# MESTSKÁ ČASŤ BRATISLAVA-PETRŽALKA

Naše číslo:  
12009/2015/12-OURaD/Kr122

## Vyjadrenie k návrhu vybudovania nového kontajnerového stanovišťa pre bytový dom na Budatínskej ulici č. 41 v Bratislave

# Informatívna kópia z mapy

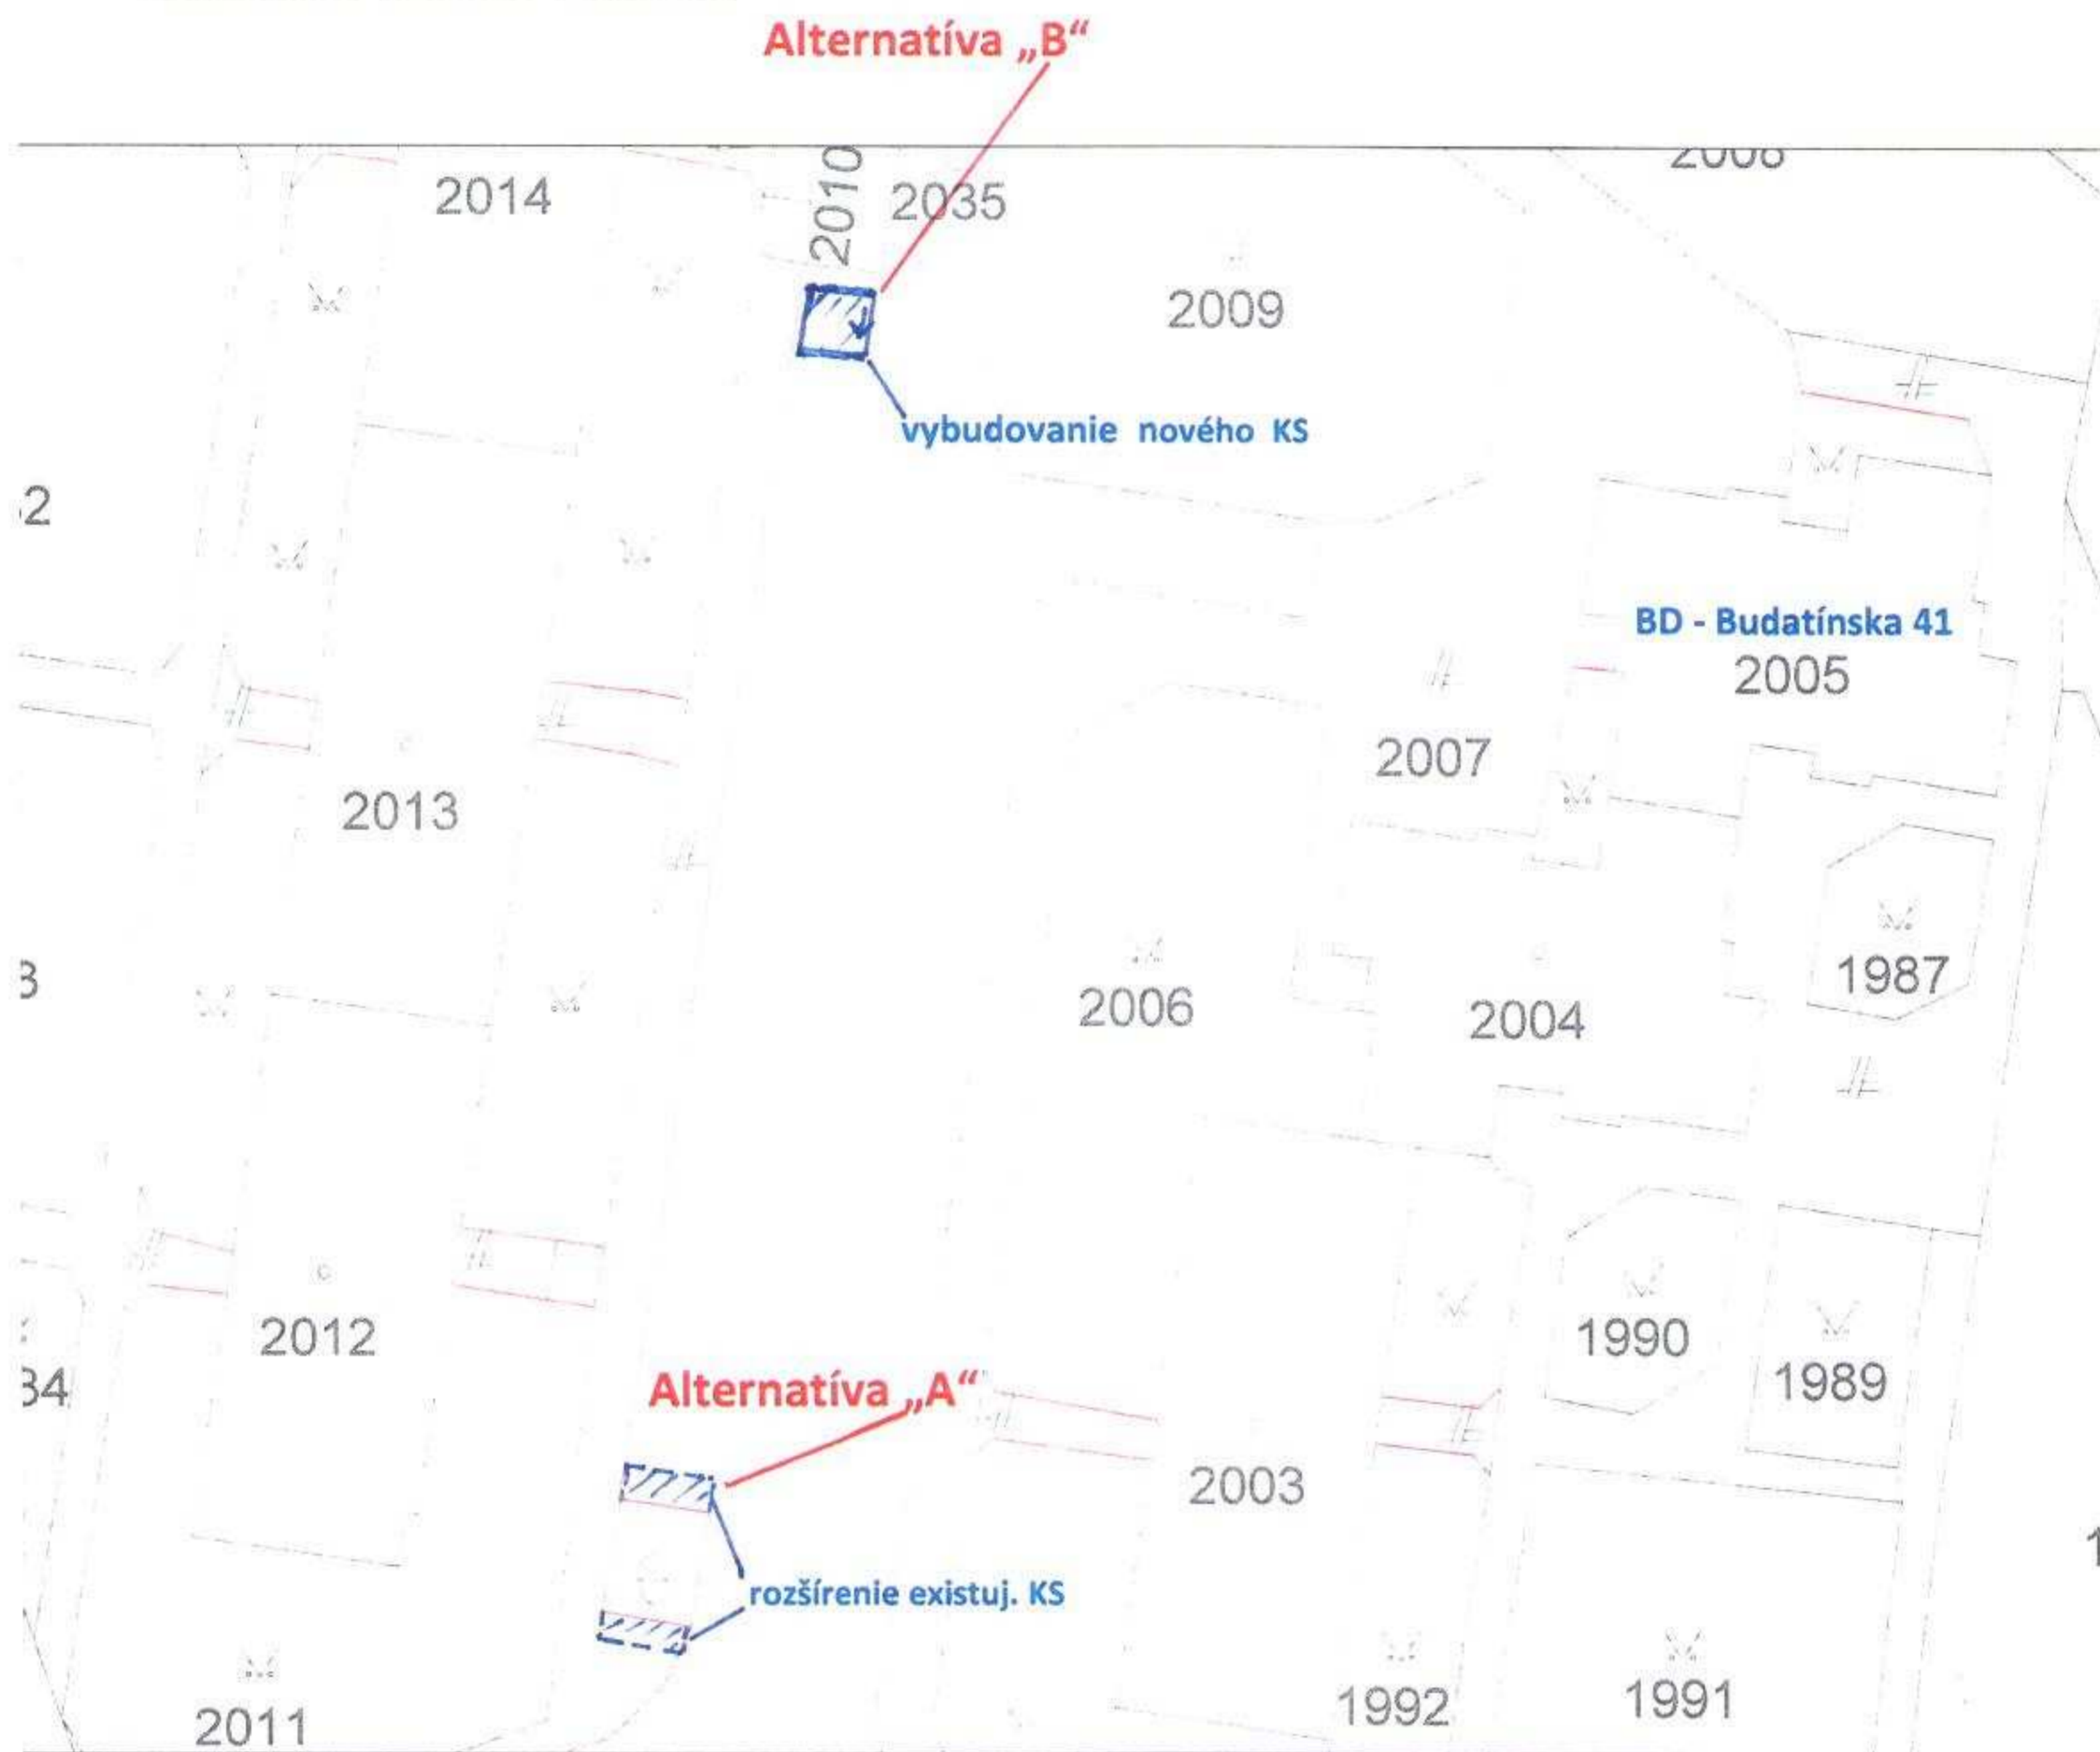
K žiadosti ste predložili len situáciu s orientačným zakreslením plochy existujúceho KS a plochy návrhu umiestnenia nového KS.

Podľa predloženej situácie je umiestnenie nového KS navrhované na časti pozemku parc. č. 2035 (vedľa existujúceho KS) na zastavanej ploche – v oblúku chodníka v tesnej blízkosti križovatky. Nakoľko predložená **situácia rieši umiestnenie nového KS len orientačne**, nie je možné posúdiť, či navrhovaná stavba nebude brániť v rozhlade vodičom vozidiel vychádzajúcich z parkoviska na miestnu komunikáciu, kde by mohlo dôjsť k ohrozeniu bezpečnosti a plynulosti cestnej premávky.
